PROYECTO VENAO POINT

**PRIMERA
INFORMACION
ACLARATORIA
DEIA-DEEIA-AC-0029-
0902-2023**

Plano N°5. Lugares donde se Evidencio por medio de Fotografías / Coordenadas UTM Datum WGS 84 donde No hay flujo de agua.

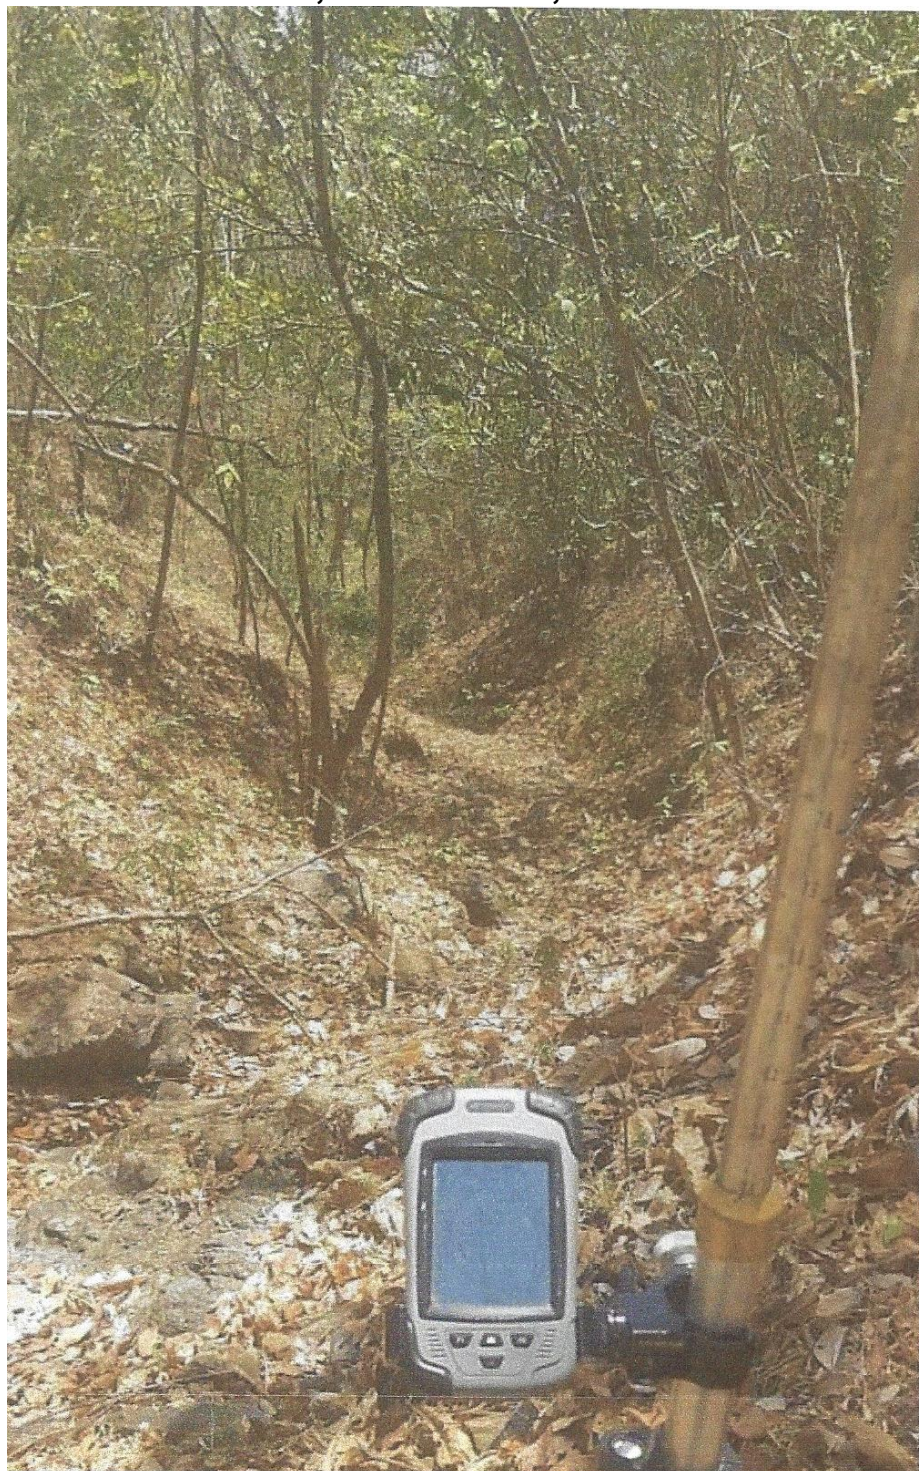
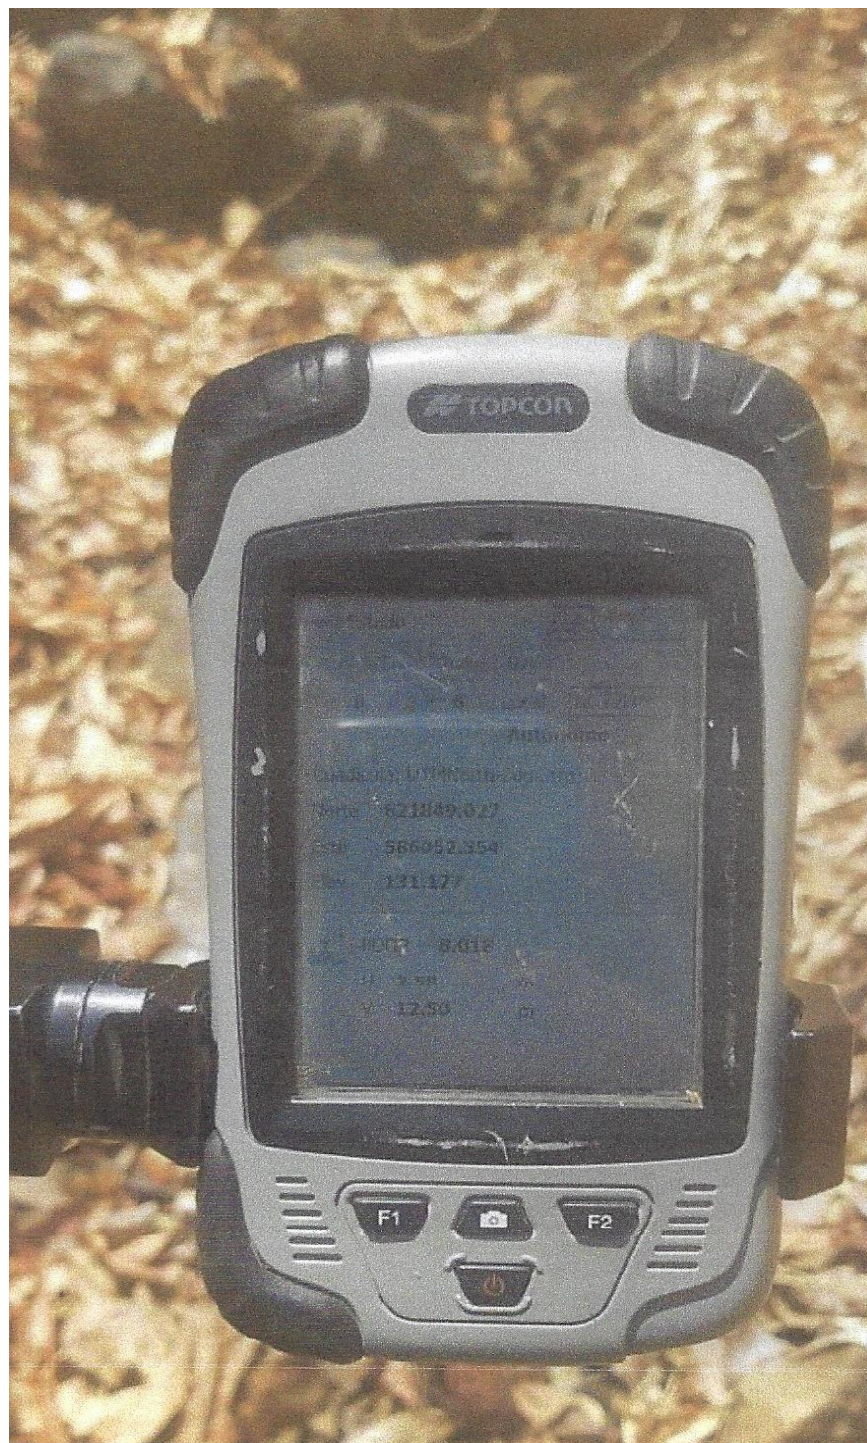
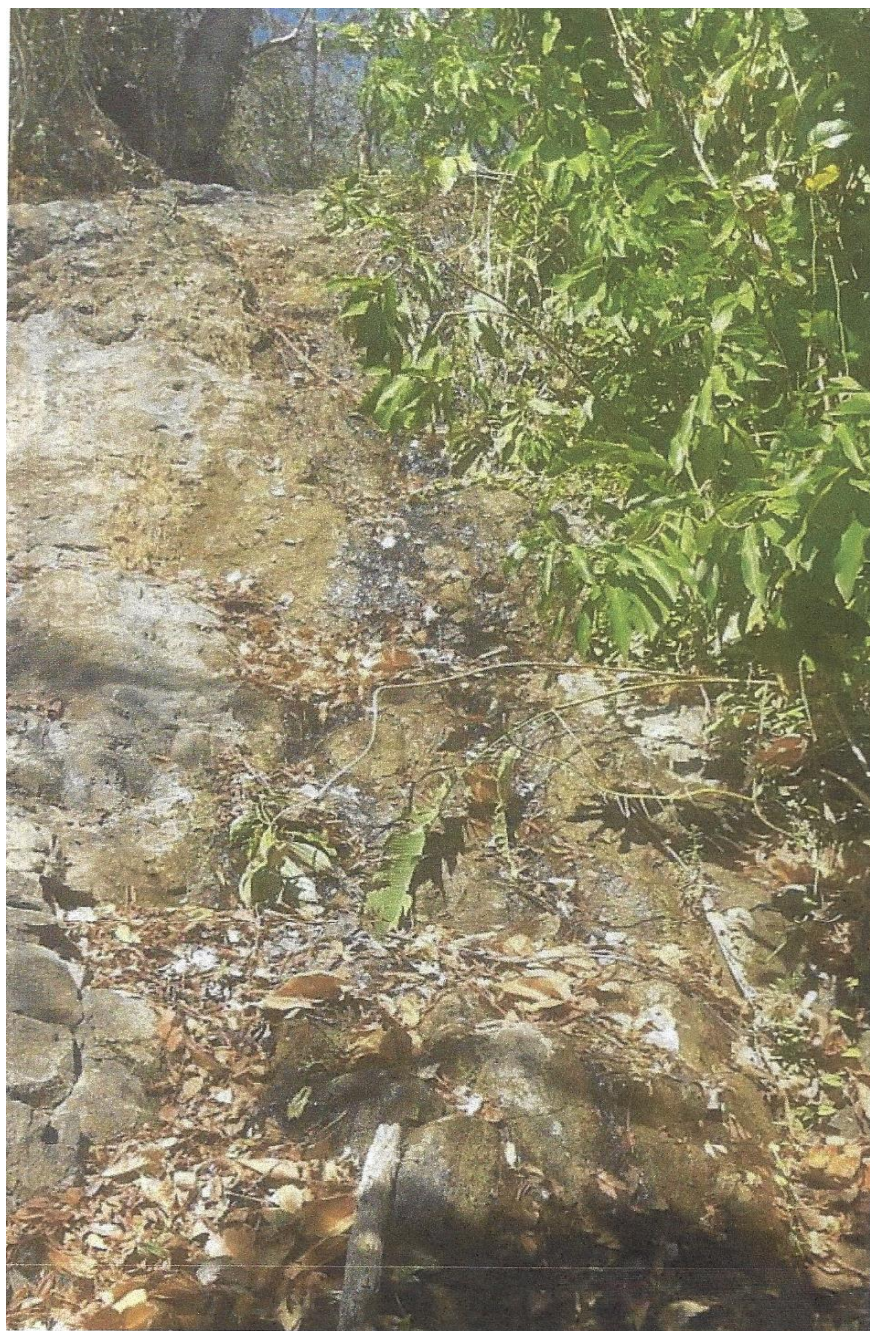
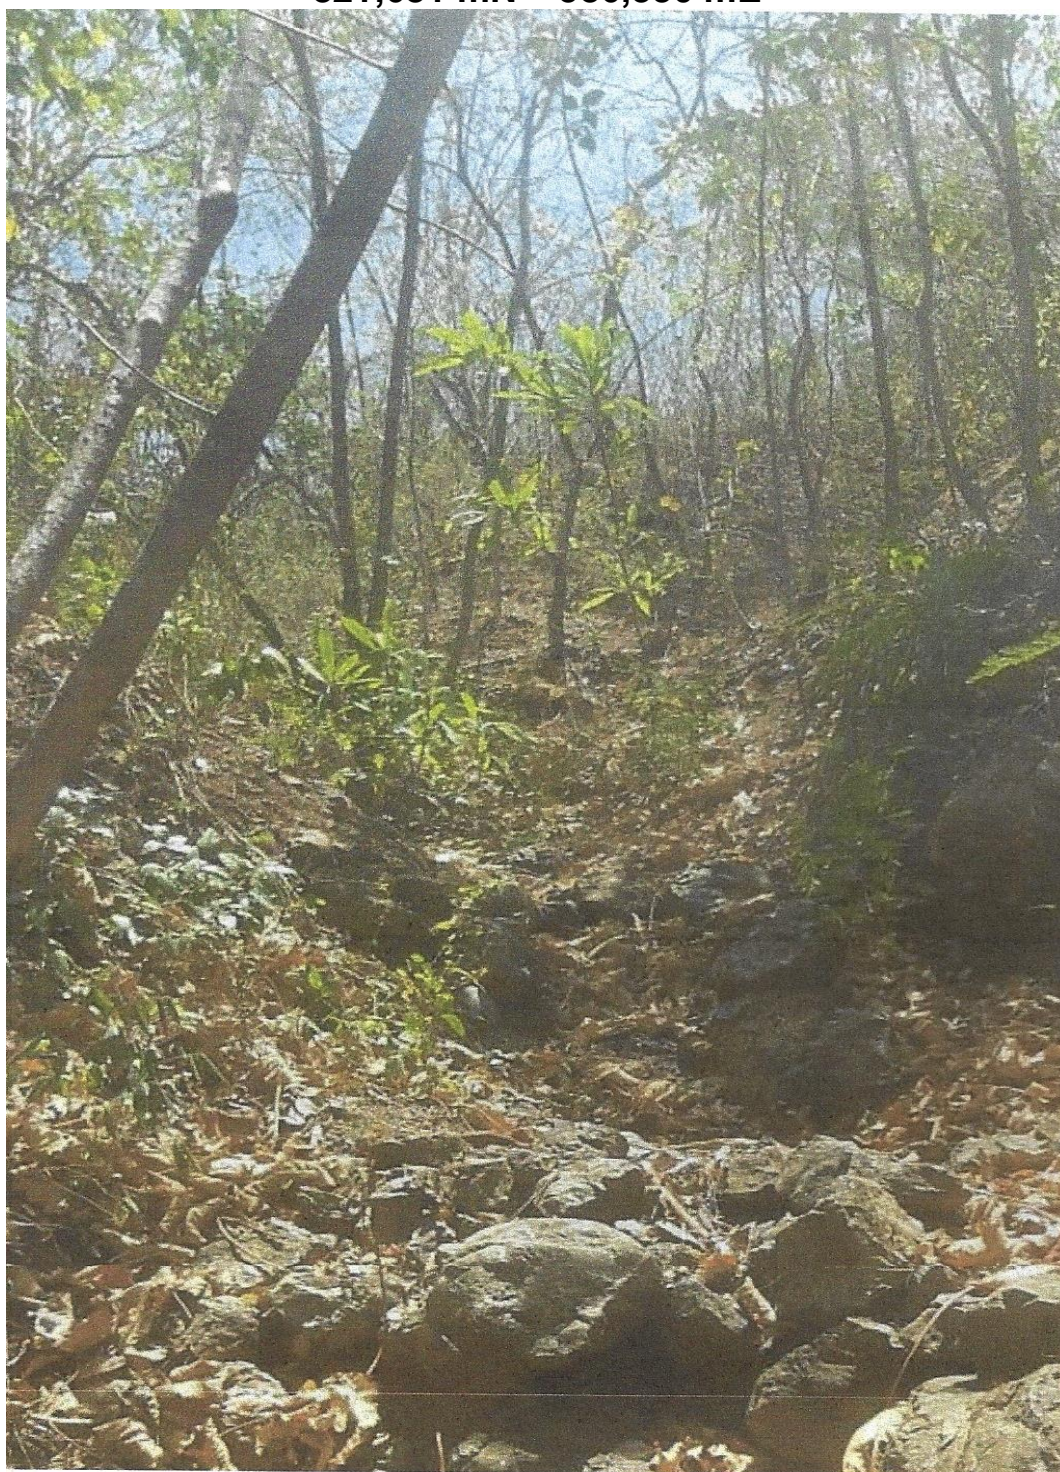
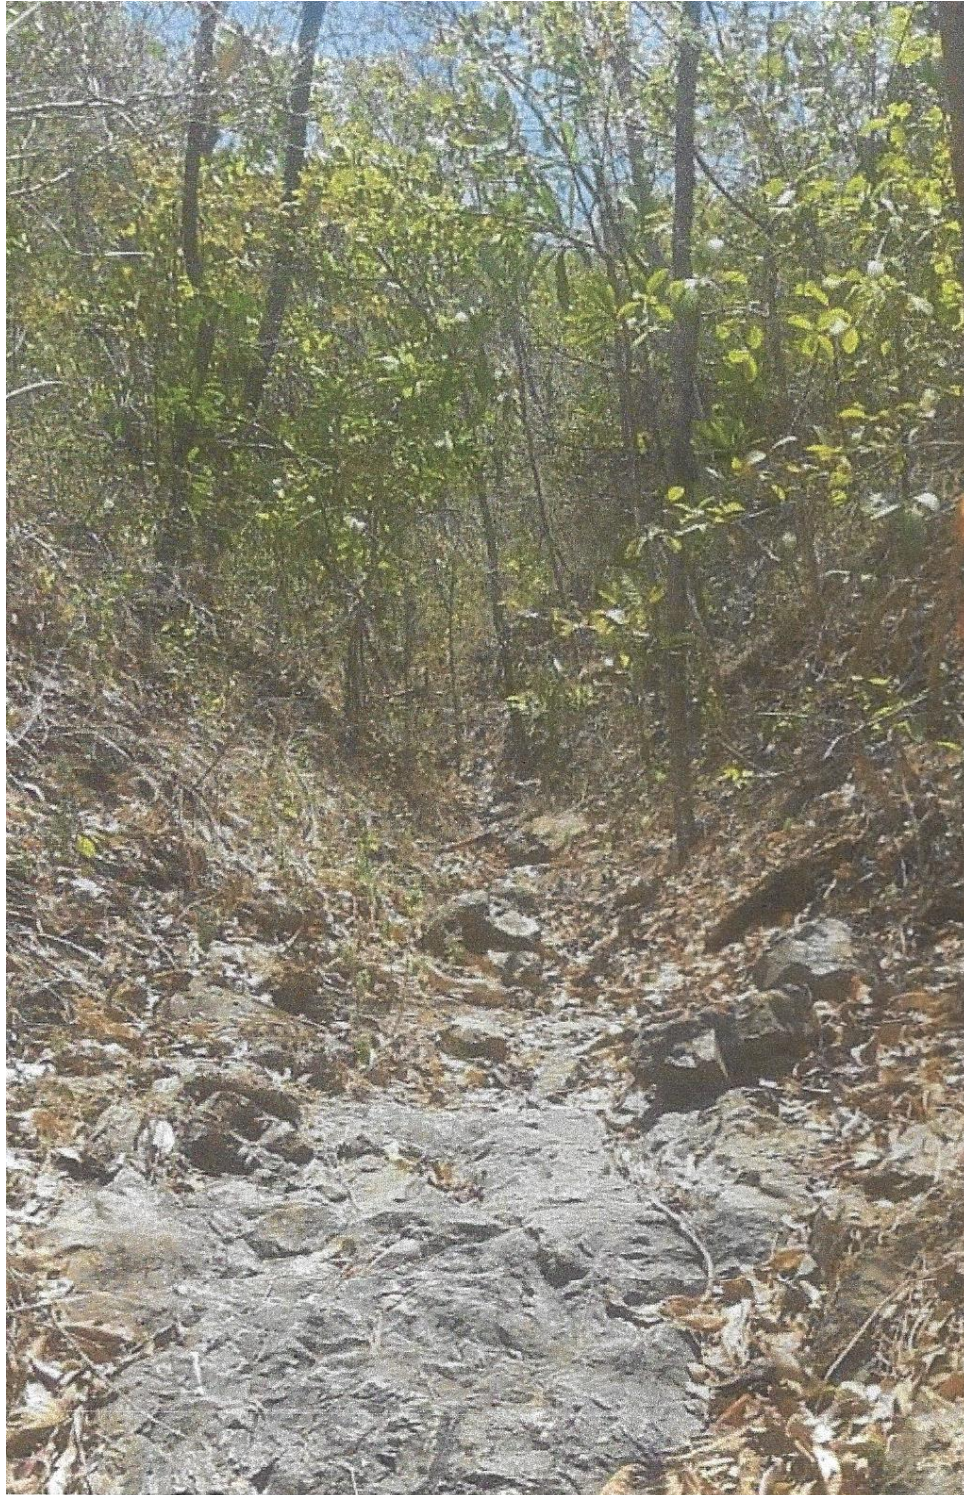
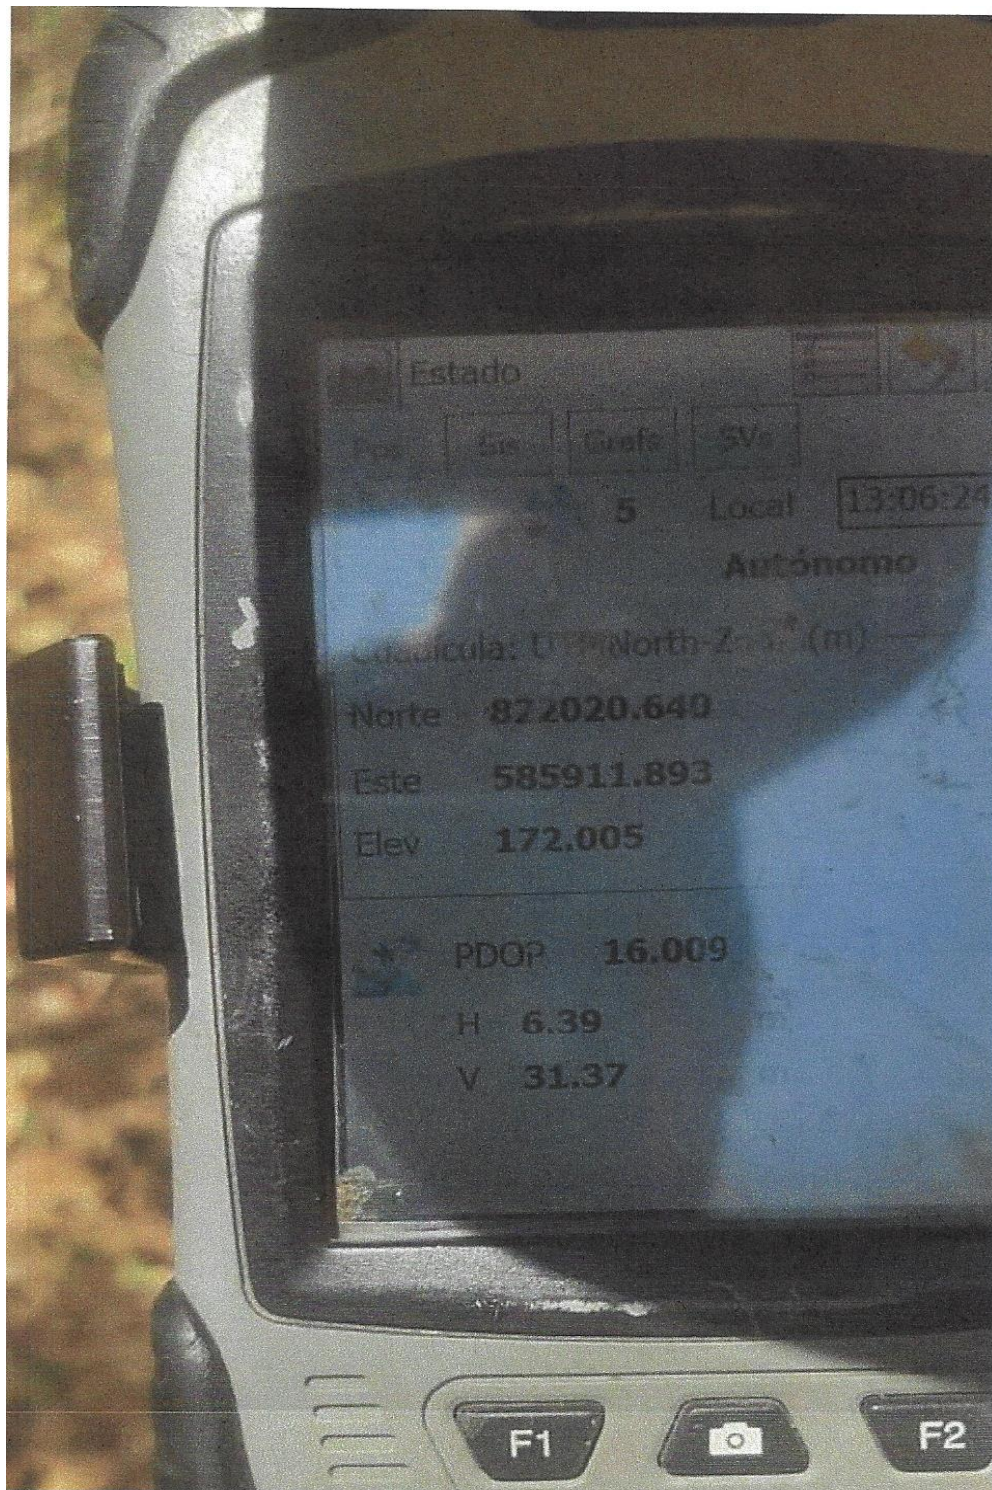
En el anexo XII informe de calidad de Agua, se presenta la nota técnica de laboratorio IA-05-2021 Indicando, “ el día 19 de febrero de 2021, en proyecto Venao Point, ubicado en el corregimiento de Orias arriba, Distrito de Pedasí y Cañas Distrito de Tonosi, provincia de Los Santos, se testifica que no se encontró cuerpo ni curso de agua por estar seco el caño pluvial dentro del polígono del Proyecto.....Sin embargo, durante la inspección de campo realizada el 12 de enero

de 2023 el informe técnico de inspección N°002-2023, se observaron dos (2) fuentes hídricas durante el recorrido, las cuales fluyen en dirección del polígono hacia la vía principal (hacia el poblado de Cañas) ambas fuentes presentaban bajo caudal. En este mismo sentido, mediante informe técnico **N°DRLS-SF-003-2023**, de la regional de Los Santos señala **“Hallazgos durante la inspección:** Se procede a realizar la inspección, se observa que en el área de influencia directa del proyecto Venao Point, se observa la presencia de seis(6) fuentes hídricas naturales o quebradas, las mismas con fluidez de aguas durante la inspección: Por lo que se solicita:

- a. Durante el levantamiento de campo y la disponibilidad del personal de laboratorio utilizado para este fin (NO) se encontró caudal en las quebradas presentadas en este estudio. Sin embargo, cuando se inicie la etapa de construcción y halla más permanencia en el sitio del Proyecto de personal idóneo para este fin, y se evidencie caudal en los afluentes hídricos en el proyecto, se tomarán las respectivas muestras y se aportaran en el (Plan de Seguimiento Ambiental).
- b. A continuación, Presentamos las siguientes evidencias de los cuerpos existentes en el área del proyecto
